**ASSUNTO: PLANO DE PORMENOR NO ESPAÇO TERCIÁRIO DE SASSOEIROS NORTE
CÂMARA MUNICIPAL DE CASCAIS
LISBOA / CASCAIS / CARCAVELOS**

“PLANO DE PORMENOR DO ESPAÇO TERCIÁRIO DE SASSOEIROS NORTE” Câmara Municipal de Cascais

PARECER DA COMISSÃO DE COORDENAÇÃO E DESENVOLVIMENTO REGIONAL DE LISBOA E VALE DO TEJO

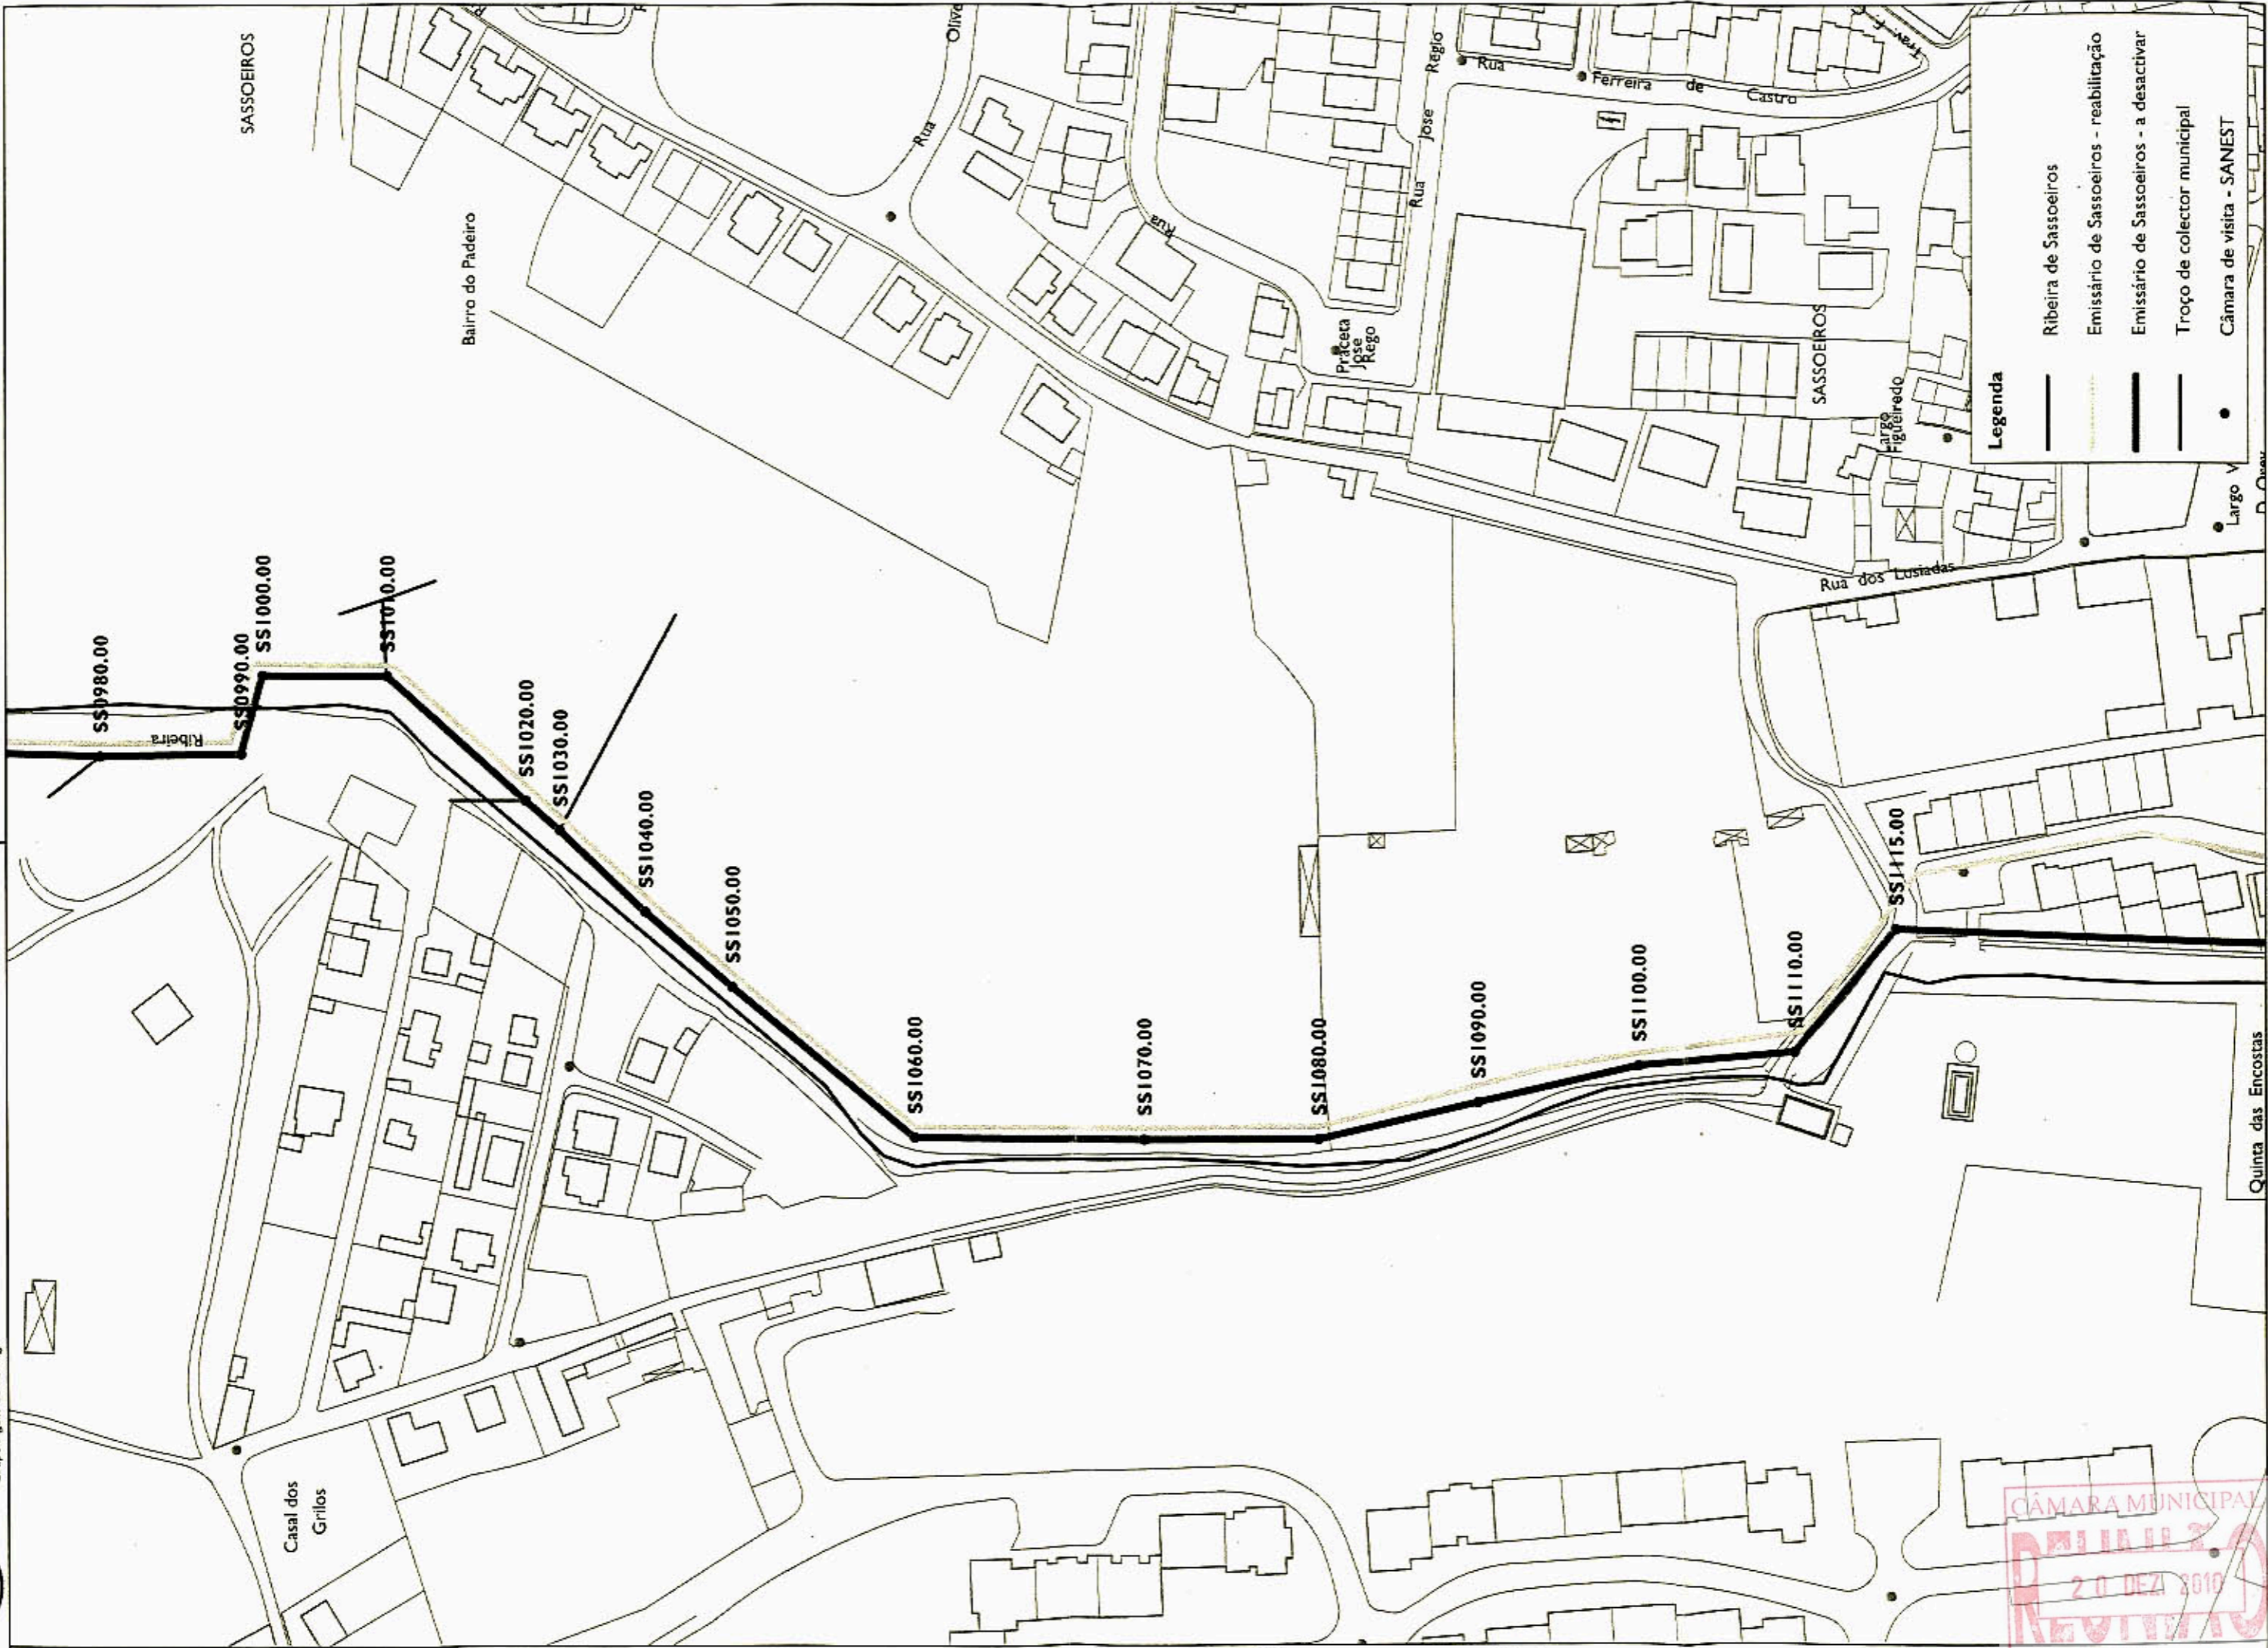
7 – Relativamente à planta do traçado da rede de drenagem de águas residuais domésticas, folha N° 014.1, verifica-se que o traçado do "Emissário de Sassoeiros – a desactivar" está incompleto, pelo que se anexa uma planta do local com o traçado completo.
